**IMPIANTO PILOTA GEOTERMICO  
CASTEL GIORGIO (TR)**

**Risposte alle Richieste di Integrazioni  
del MiBACT**

*Preparato per:*  
**ITW&LKW Geotermia Italia S.p.A.**

Aprile 2014

**Scheda 1: Impianto ORC e Postazione CG3***Studio Cromatico*

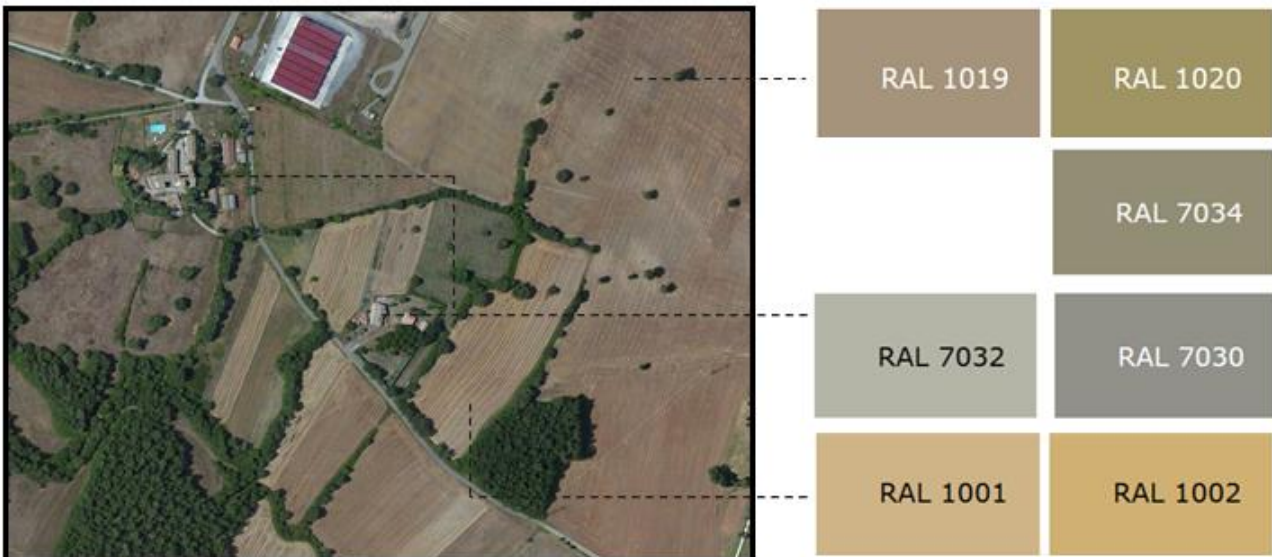
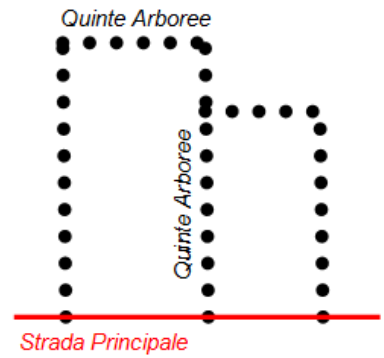
**SI SOLLECITA IL PROPONENTE A CONSIDERARE, OLTRE ALLA MITIGAZIONE CON OPERE A VERDE, ALTRI POSSIBILI ACCORGIMENTI PER LIMITARE IL CARATTERE INTRUSIVO DEGLI IMPIANTI TECNOLOGICI NEL CONTESTO AGRICOLO, AL FINE DI CONTENERE IL PIÙ POSSIBILE IL CARATTERE DI ESTRANEITÀ, PRODOTTO DA PAVIMENTAZIONI CEMENTIZIE E RECINZIONI DI SICUREZZA.**

Cercando di favorire quanto più possibile l'inserimento delle nuove strutture nel contesto paesaggistico esistente il Proponente ha valutato la possibilità di impiegare una colorazione per le strutture dell'Impianto ORC e del pozzo CG3 che si armonizzi con il paesaggio circostante.

Si ritiene a questo riguardo che colorazioni tenui e richiamanti le architetture rurali presenti nell'intorno, possano integrarsi al meglio con le cromie tipiche della zona.

I RAL selezionati per l'Impianto ORC ed il pozzo CG3 sono quelli di seguito indicati. Si specifica che le aree non impermeabilizzate del sito saranno coperte utilizzando ghiaie pigmentate, in modo da non alterare la percezione dell'uso dei luoghi.

Per l'Impianto ORC ed il pozzo CG3 è stata adottata una disposizione delle opere a verde che delimita le aree di intervento in continuità con le forme esistenti.

Anche gli elementi all'interno delle postazioni, in particolare le platee cementate, sono state posizionate seguendo l'orditura prevalente dei campi, che in questo caso corrisponde a forme geometriche immediatamente riconoscibili.
